高浜発電所 原子炉設置変更許可申請

蒸気発生器取替え、蒸気発生器保管庫設置及び保修
点検建屋設置に係る設置許可基準規則の適合性及び
審査会合におけるご指摘事項の回答について

【設備共通条文関係及びコメント回答】

図1 地上2階の評価対象壁

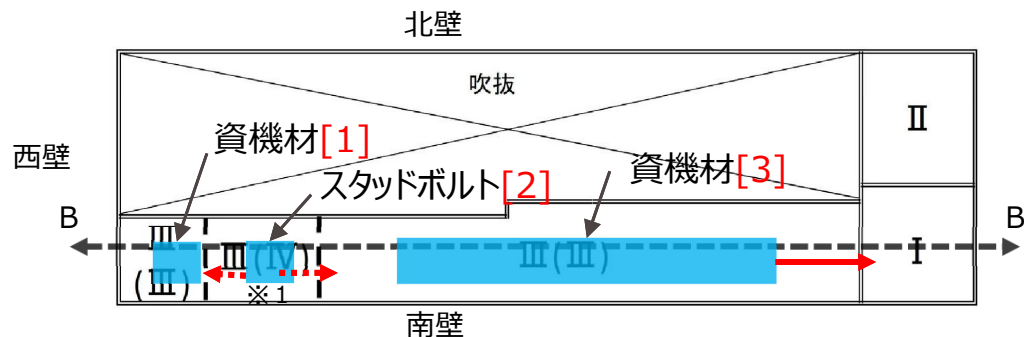
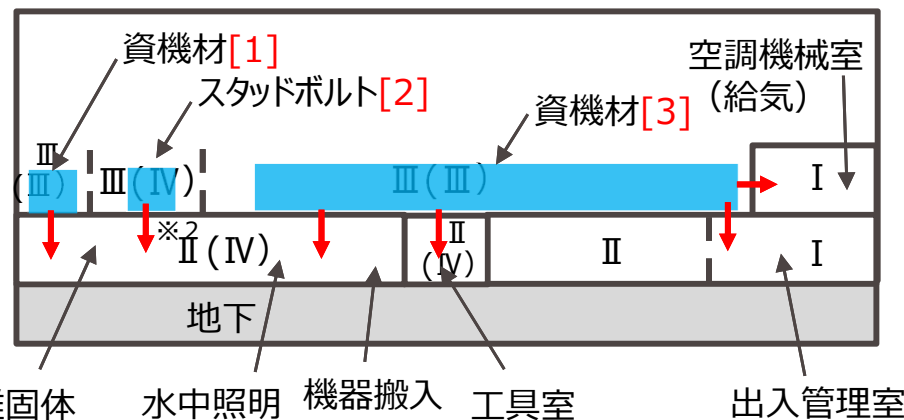
No	指摘事項の内容	回答頁
1 0	遮蔽設計における解析条件として、線源の配置の考え方を説明すること	4 5
1 1	モデルを組んで評価しているものは資料上明確化すること。また、「影響が無視できることが明らかである場合」と整理しているものについて考え方を説明すること	6 ~ 10
1 2	各評価点に応じた対象線源の合算値で評価している旨記載を充実すること	11
1 3	美浜12号機では全事象の影響評価を実施していることに対し条件変更の影響程度を踏まえ、今回の評価事象選定の考え方を説明すること	別途説明
1 4	その他安全評価事象への影響について、影響の方向性をグラフ等を用いて説明すること	別途説明
1 5	解析条件の根拠の説明を充実すること	別途説明

2. 線源配置と評価方法

<地上2階>

[1] 資機材 (2階左 (西壁) 側 資機材仮置きエリア) (図3)

線源: 容器2個 0.01mSv/h(at1m)

評価対象エリア: 1階雑固体切断エリア (II区分)

[2] スタッドボルト (2階 スタッドボルト点検エリア) (図3、4)

線源: 容器2個 0.01mSv/h(at1m)

評価対象エリア: 1階雑固体切断エリア (II区分)

2階資機材仮置きエリア (左右) (III区分)

[3] 資機材 (2階右 (東壁) 側 資材仮置きエリア) (図3、5)

線源: 容器2個 0.01mSv/h(at1m)

評価対象エリア: 2階空調機械室 (給気) (I区分)

1階水中照明点検エリア (II区分)

1階機器搬入エリア (II区分)

1階工具室 (II区分)

1階出入管理室 (I区分)

※1: 資機材仮置きエリア (左右) とスタッドボルト点検エリアでは、スタッドボルト点検エリアの遮蔽設計区分 (作業時) の方が大きいので、スタッドボルト[2]からの距離減衰を評価する。

※2: 2階エリアと1階エリアでは、1階エリアの線源は天井までの距離減衰により影響が小さくなるため、2階エリアから1階エリアへの線量評価を行う。(2階床 (遮蔽) 厚を設定)
